Identification		Numéro de dossier : 1216290011
Unité administrative responsable	Arrondissement Côte-des-Neiges - Notre-Dame-de-Grâce , Direction de l'aménagement urbain et des services aux entreprises , Division de l'urbanisme	
Niveau décisionnel proposé	Conseil d'arrondissement	
Charte montréalaise des droits et responsabilités	Ne s'applique pas	
Projet	-	
Objet	Adopter une résolution autorisant un projet particulier visant à permettre la construction d'une clôture pour la propriété située au 3285, chemin de Bedford, en vertu du Règlement sur les projets particuliers de construction, de modification ou d'occupation d'un immeuble (RCA02 17017).

Adopter une résolution autorisant un projet particulier visant à permettre la construction d'une clôture pour la propriété située au 3285, chemin de Bedford, en vertu du Règlement sur les projets particuliers de construction, de modification ou d'occupation d'un immeuble (RCA02 17017).

PLAN PROJET D'IMPLANTATION

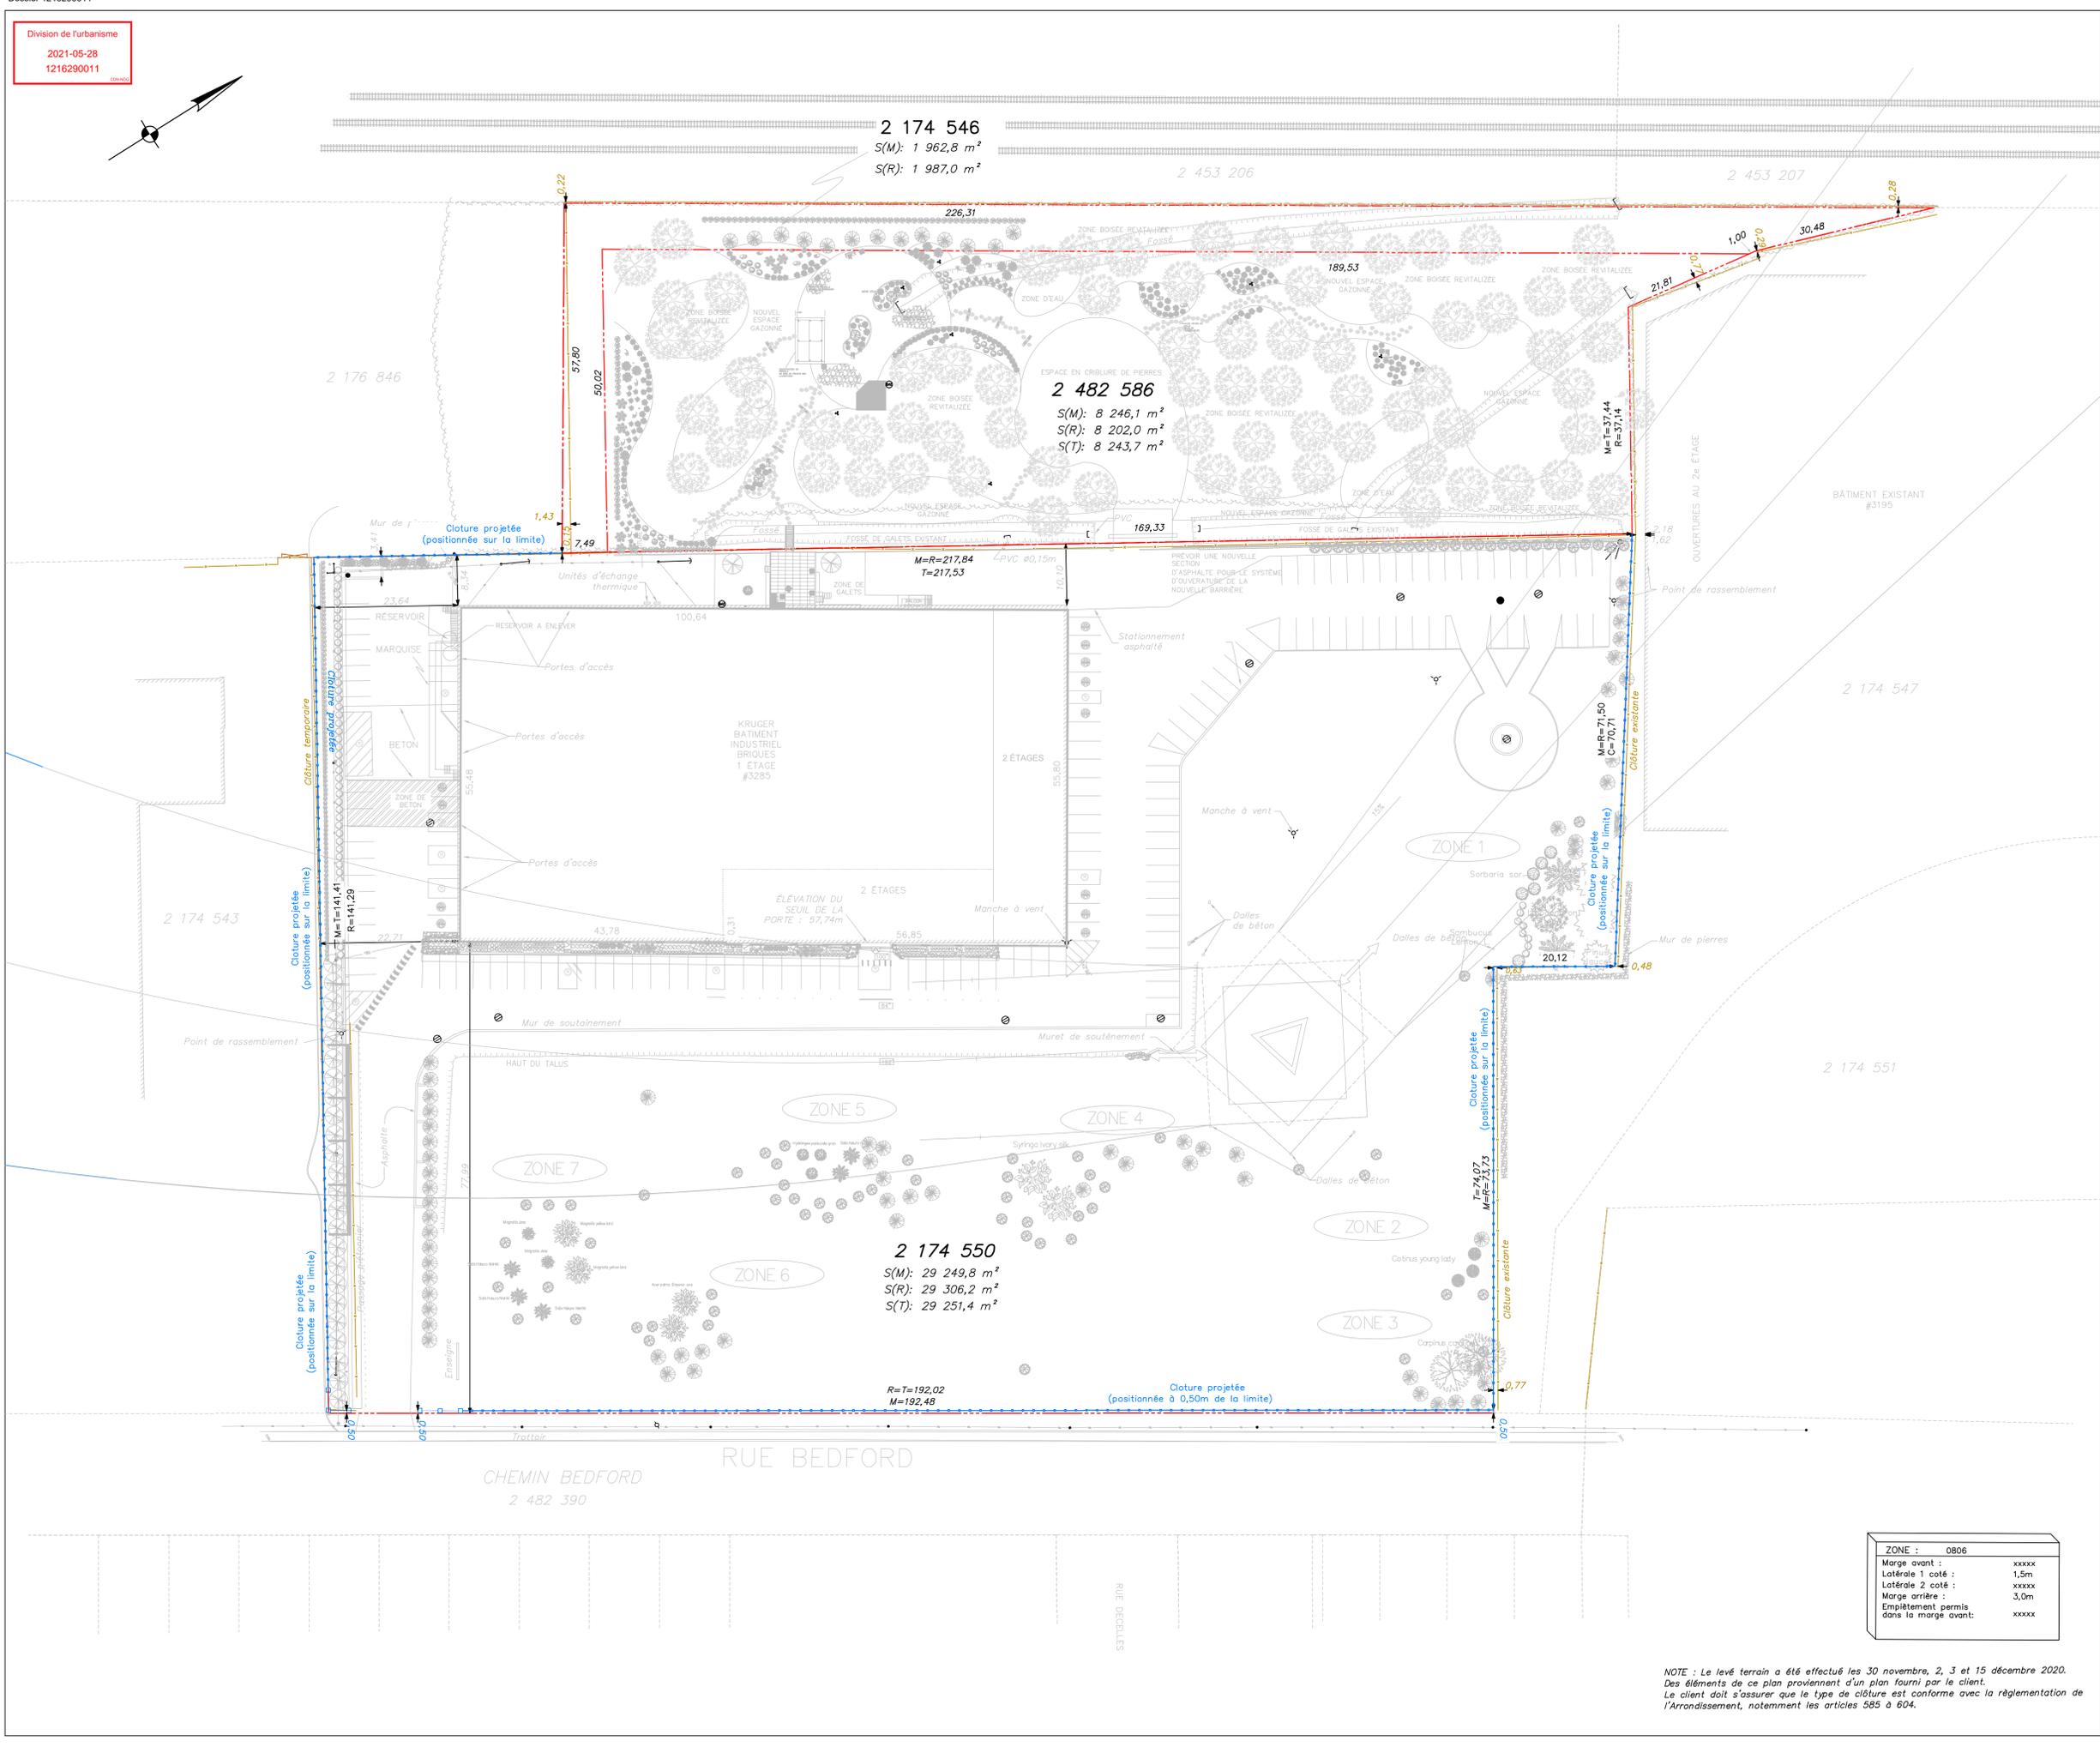
- Que la clôture et les pilastres soient localisés en cour avant, latérale et arrière tel qu'illustré au plan projet d'implantation réalisé par Jean-Sébastien Chaume, Arpenteur-Géomètre, sous sa minute 054, Dossier 70060-00, en date du 15 février 2021. Au fin de l'application de cette condition, l'implantation peut varier de plus ou moins 15 cm;
- Que les équipements de motorisation de la barrière automatisée soient de couleur noir;
- Que la clôture ornementale ajourée soit en aluminium de ton noir d'une hauteur n'excédant pas 2,5 m;
- Que les pilastres soient composés de maçonnerie et d'une hauteur n'excédant pas 2,6 m;
- Que le projet soit assujéti à la délivrance d'un permis de clôture, et ce conformément au deuxième alinéa de l'article 3.1 du Règlement sur les clôtures et les haies à l'égard de l'arrondissement de Côte-des-Neiges—Notre-Dame-de-Grâce (R.R.V.M., c. C-5).

4. L'implantation de la clôture et des pilastres de maçonnerie doit essentiellement correspondre à l'implantation identifiée sur le plan intitulé « Plan d'implantation », joint en annexe B de la présente résolution. Aux fins de l'application de cet article, l'implantation peut varier de plus ou moins 15 cm;

6. La clôture ornementale ajourée est en aluminium de ton noir et a une hauteur n'excédant pas 2,5 m;

7. Les pilastres sont composés de maçonnerie et ont une hauteur n'excédant pas 2,6 m;
